1. Objet

Le condenseur équipant les chaudières des gammes **PU / CU...** et **PLU / CLU...** a évolué. Le condenseur actuel avec collecteurs en inox est remplacé par un condenseur avec collecteurs bi-matière : fonte (côté eau) et PPS (côté fumées). Cette modification n'a aucune incidence sur le fonctionnement, le montage, le raccordement ou la maintenance du condenseur.

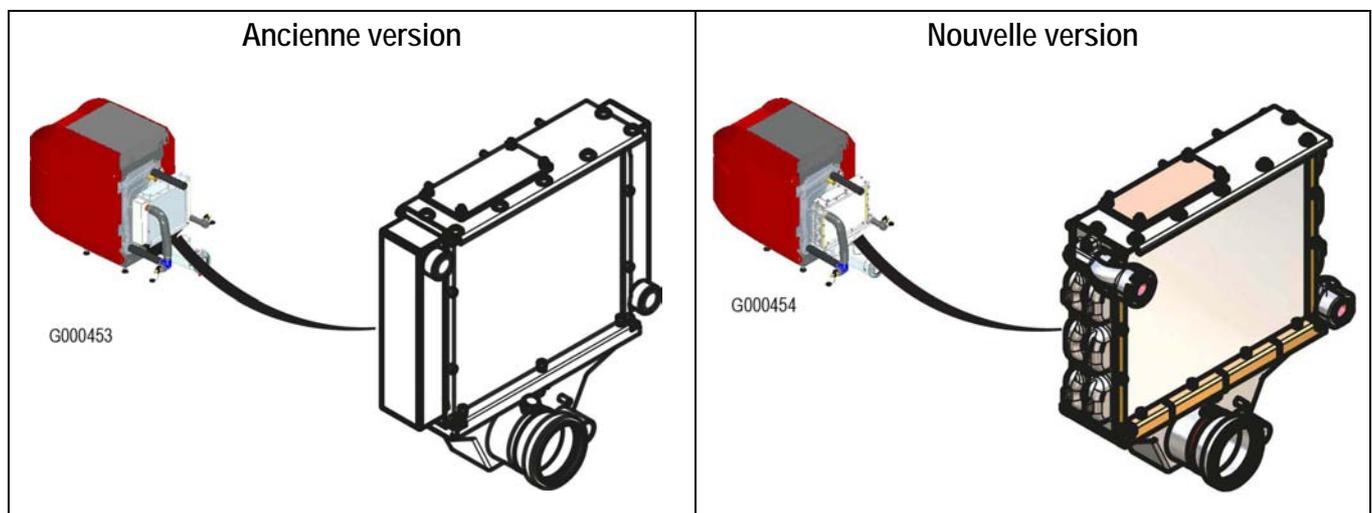
Le nouveau condenseur se distingue par son aspect visuel modifié au niveau des collecteurs (sur les côtés). Les deux condenseurs sont complètement interchangeables.

Le nouveau kit condenseur (référence **200022758**) remplacera le kit condenseur ancienne version (référence **200017666**) en pièces de rechange, à épuisement du stock.
